OPINIA KOMINIARSKA

Dla lokalu przy ul. Żmudzkiej 9/5 (oficyna)

OPINIA 198/2013

Sporządzona przez mistrza kominarskiego *Zdzisława Jasińskiego* na okoliczność *możliwości wentylacji w kuchni i łazience*

ZIMUDZKA 9 OFICYNAL LOK MIESZK NR 5 PUSTOSTAN

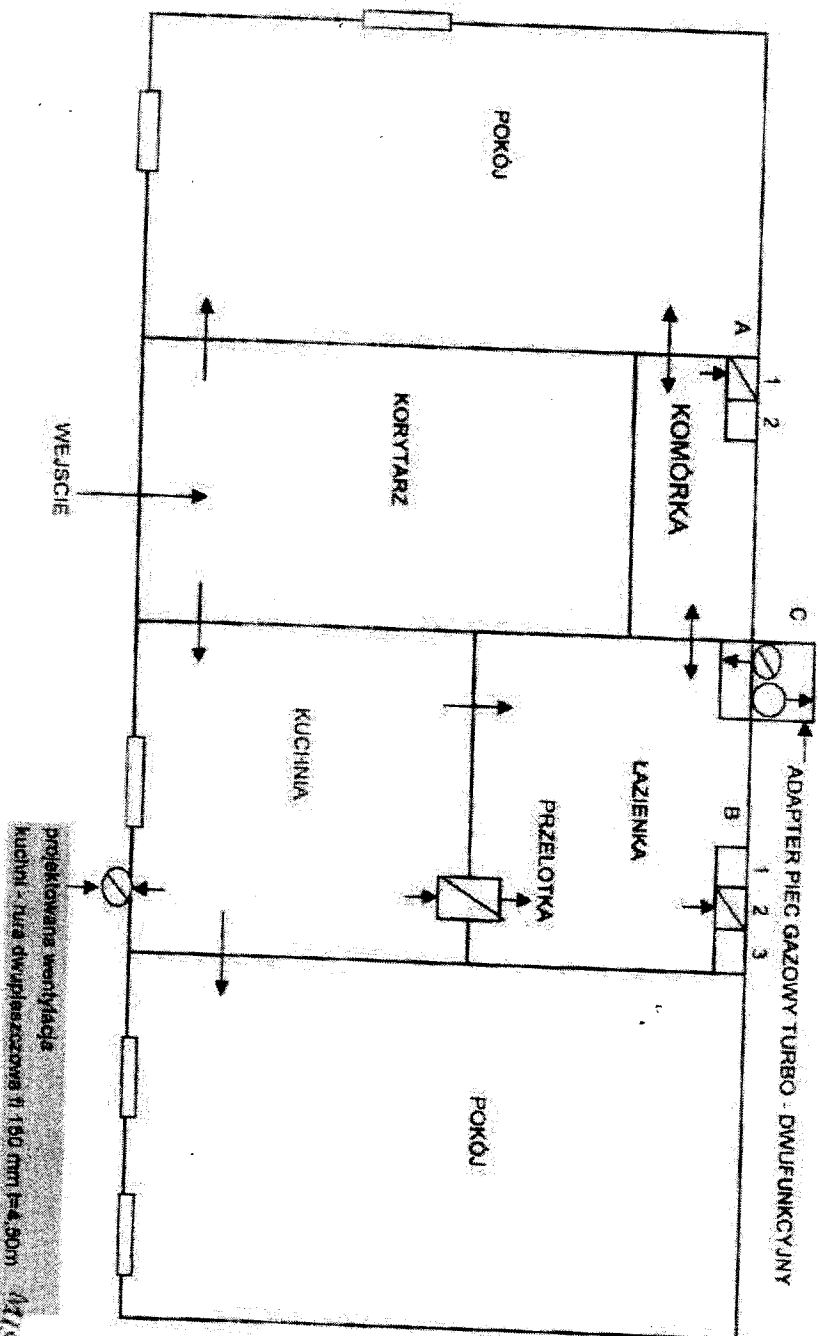
1. Lokal mieszkalny składa się z kuchni, łazienki oraz dwóch pokoi i komórki – pod schodami.
2. W pomieszczeniu kuchni - brak kanału wentylacyjnego
3. W pomieszczeniu łazienki jest wentylacja
4. W pomieszczeniu łazienki zamontowany jest piec gazowy dwufunkcyjny z adapterem turbo.

1. Dla pomieszczenia kuchni wykonać wentylację – wykonaną jako przewód wentylacyjny zewnętrzny /patrz szkic/
2. Wykonać ten przewód należy z stali nierdzewnej /ocynkowanej/ grubości min 0,6mm , średnica przewodu wewnętrznego 150 mm, średnica płaszcza zewnętrznego 250 mm , ocieplenie wełną mineralną gr 50 mm / winna posiadać świadectwo wyrobu niepalnego/ .
3. Pionowa dolna część przewodu wentylacyjnego zakończona musi być skraplaczem o średnicy min 15 mm. i długości 100 mm
4. Na wylocie przewodu wentylacyjnego musi być zainstalowany wywietrzak .
5. Długość przewodu wentylacyjnego min 4,50 m

projektowane wnętrze
kuchni - tuż dyspensacyjne II 160 mm (±4,500)
